再処理施設、廃棄物管理施設、MOX燃料加工施設
敷地周辺陸域の活断層評価について
(出戸西方断層の北端・南端評価に係るコメント回答)

令和元年12月20日

日本原燃株式会社

出戸西方断層の北端・南端評価に係るコメント内容一覧(1/3)

① 変動地形調査結果(赤色立体地図/文献の活断層図と当社のリニアメント・変動地形の重ね図)

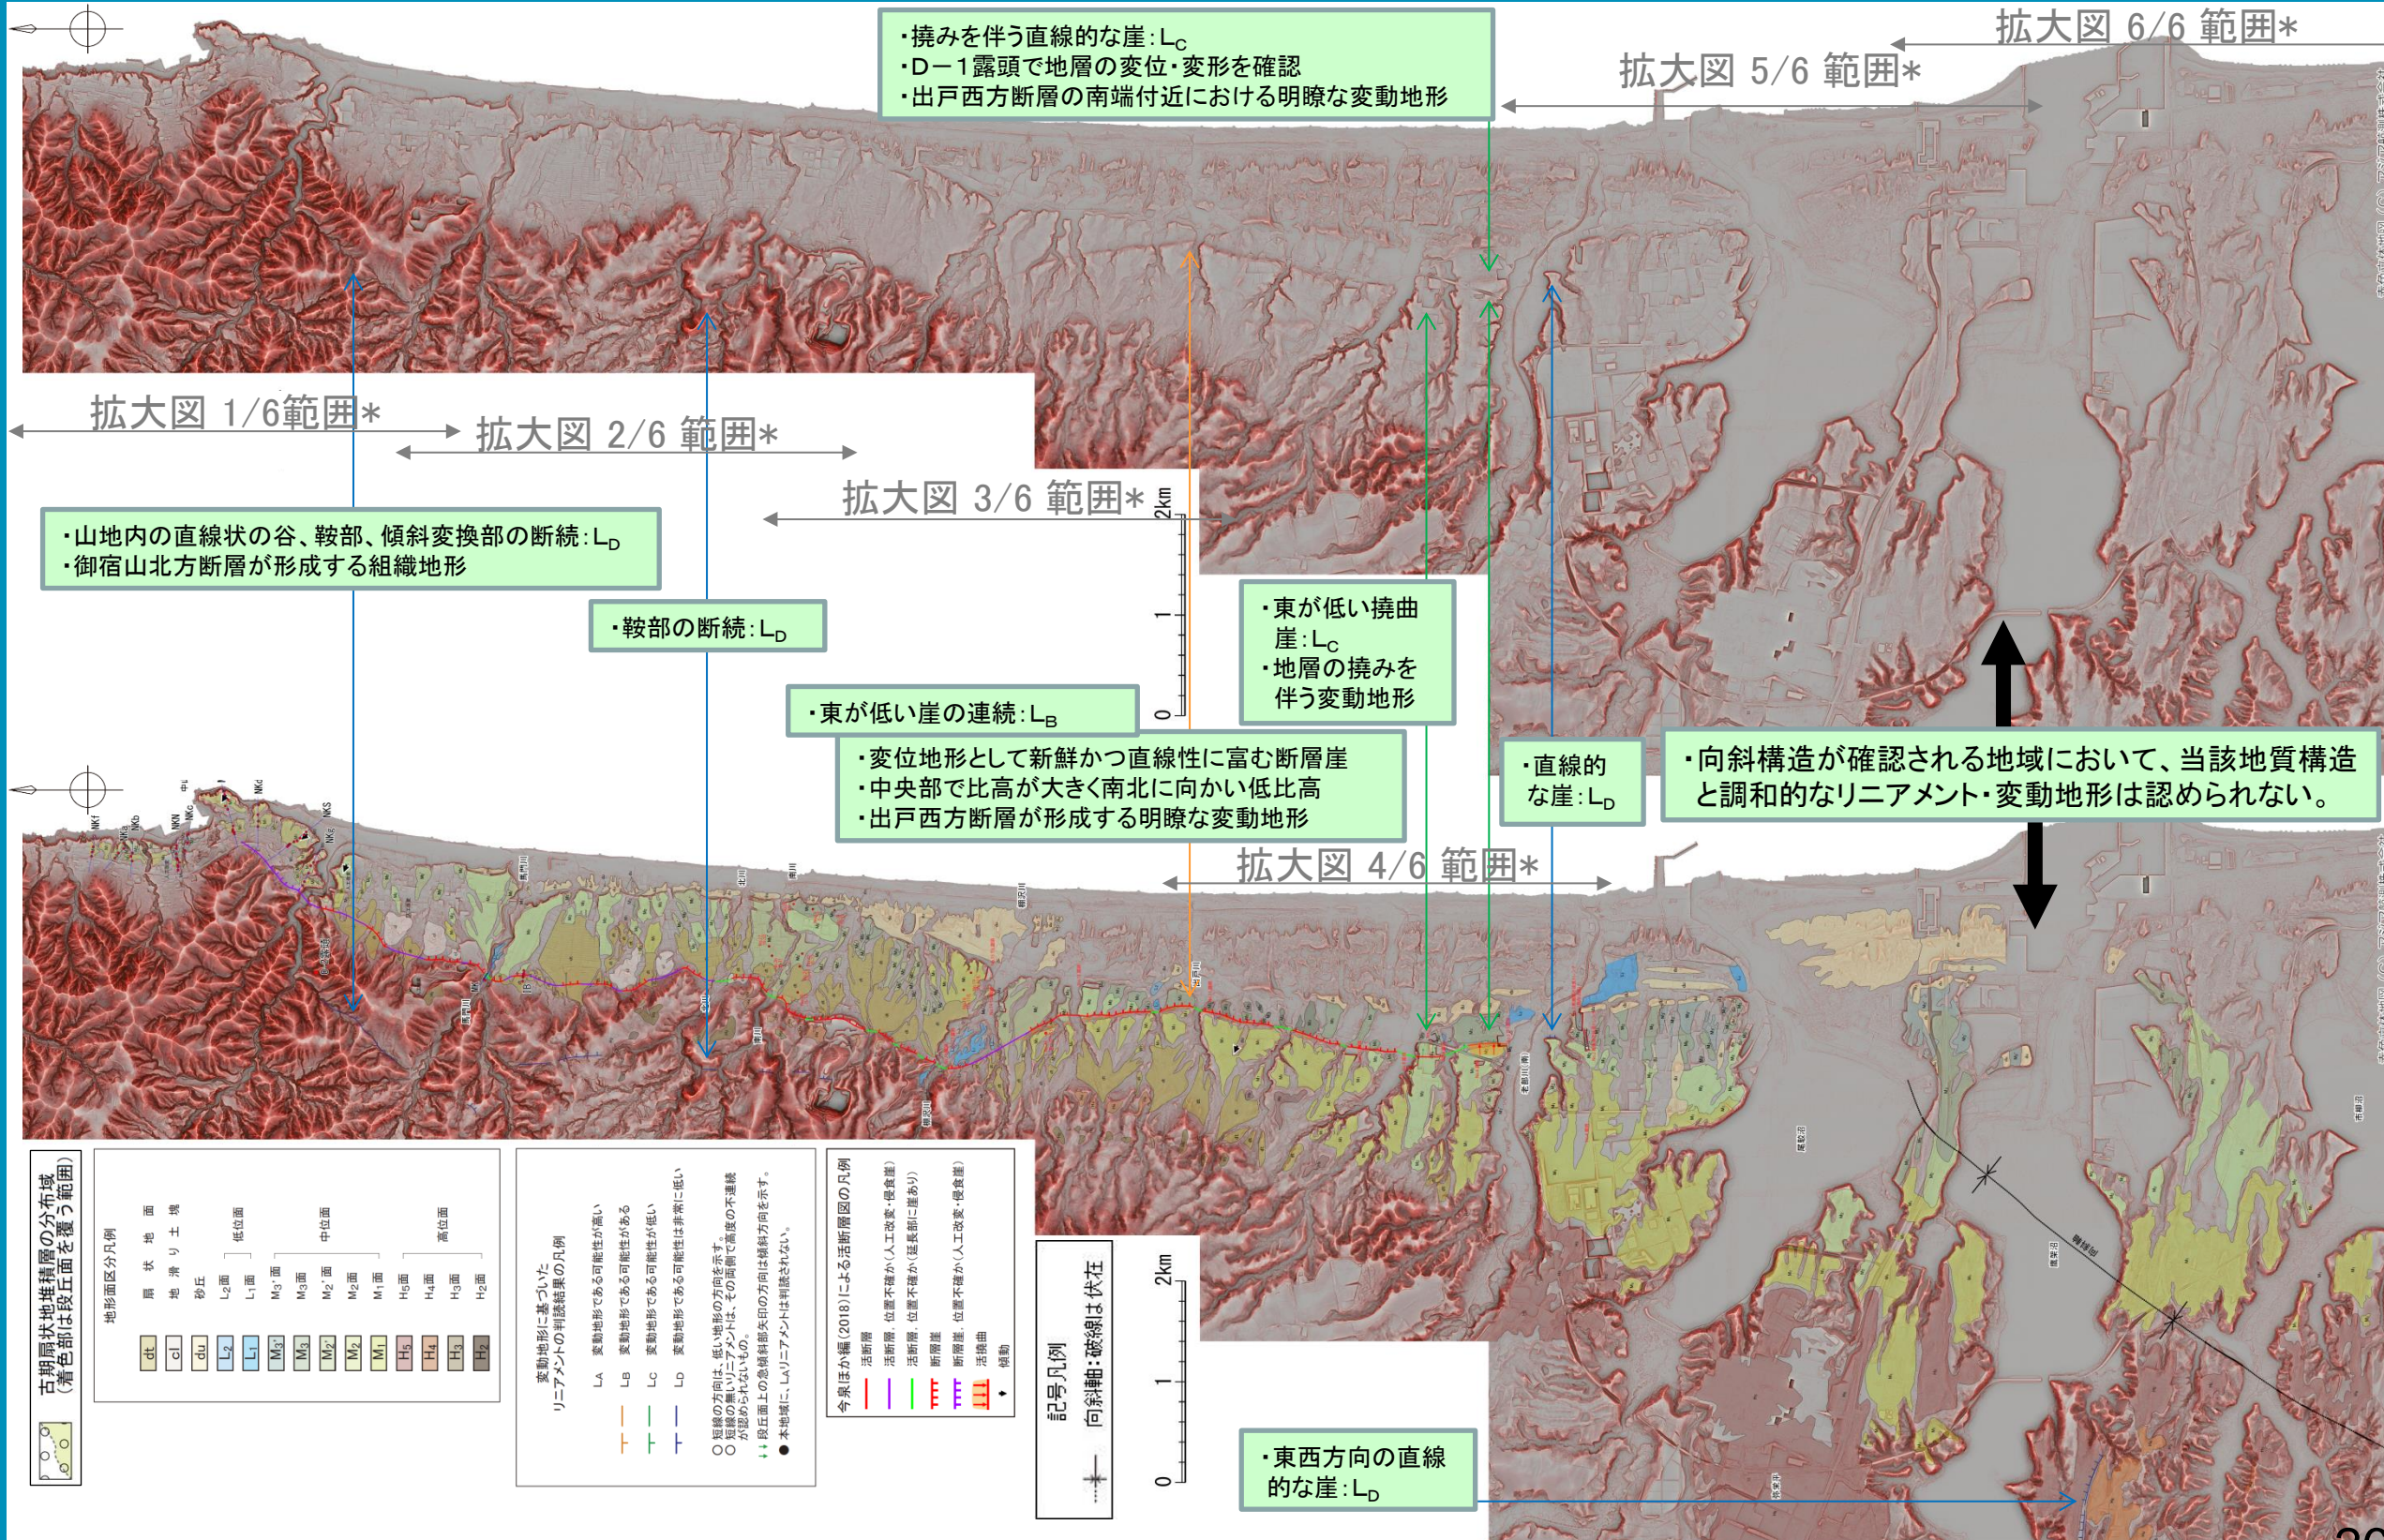
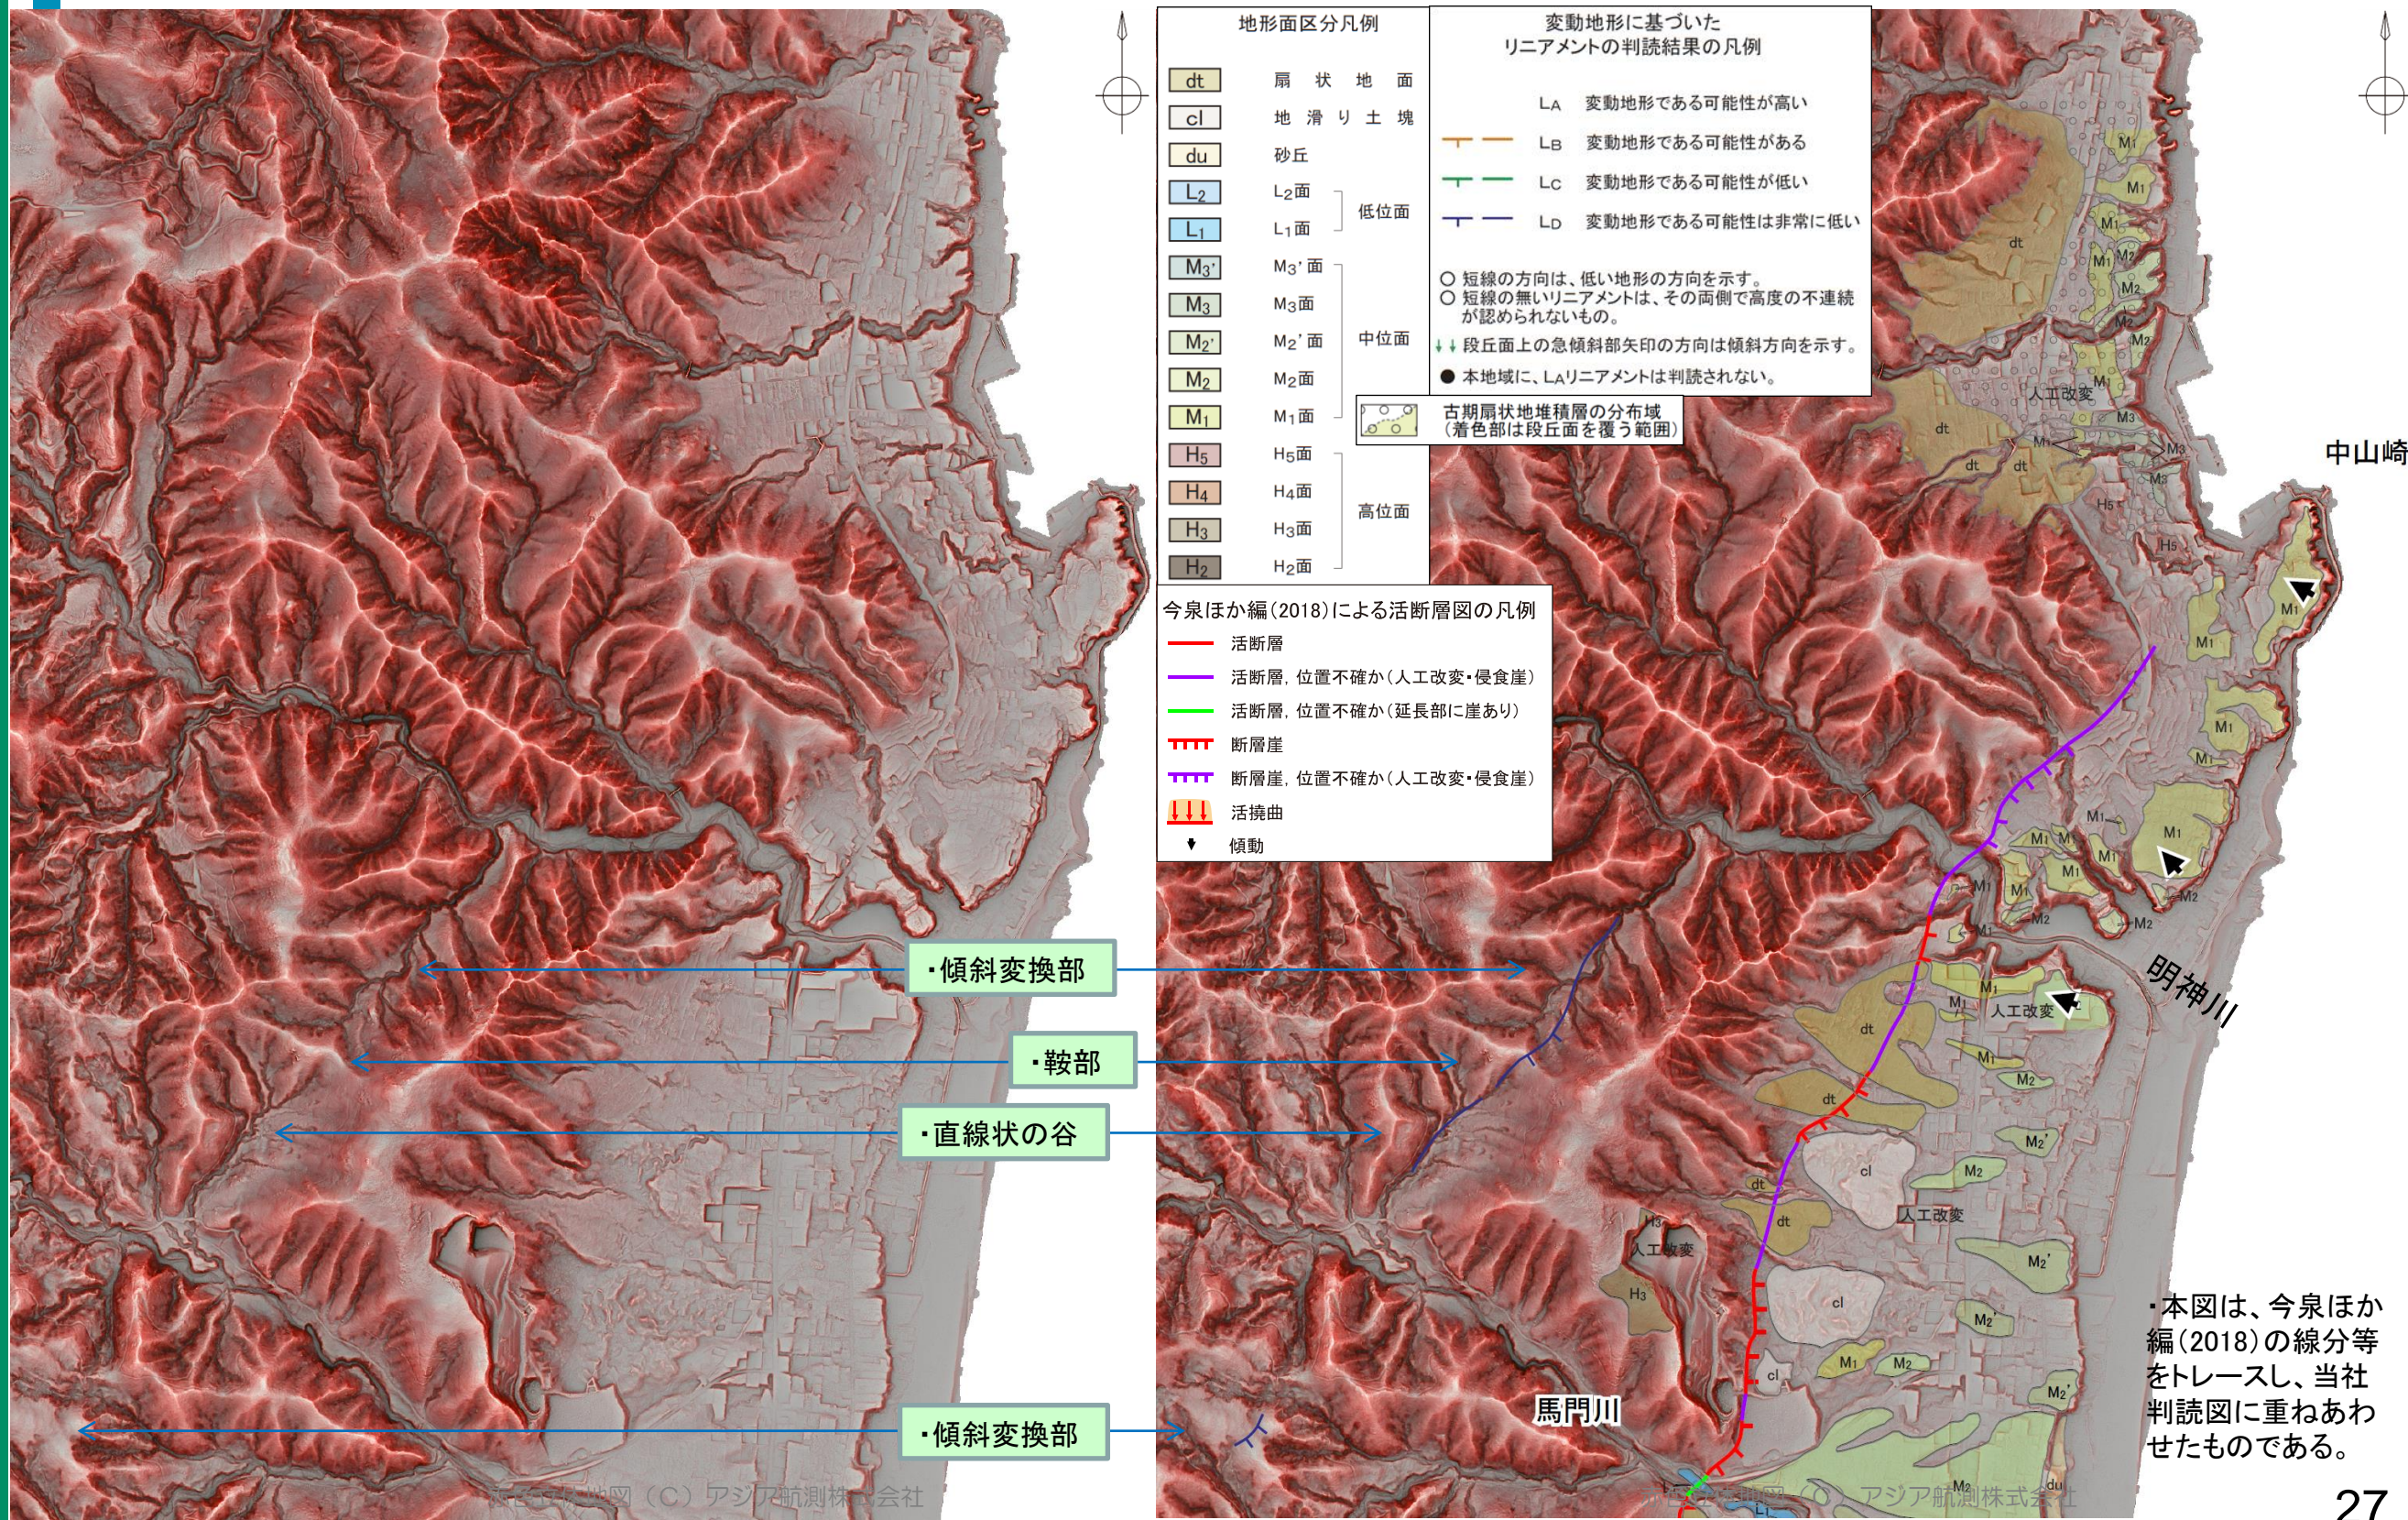
出戸西方断層		No.	コメント内容	資料番号 ／掲載頁
北端	地形	1	・出戸西方断層北端の調査結果の説明時に使用した、赤色立体地図を審査会合資料に掲載すること。	第2回 現地調査 資料1-1 26～34頁
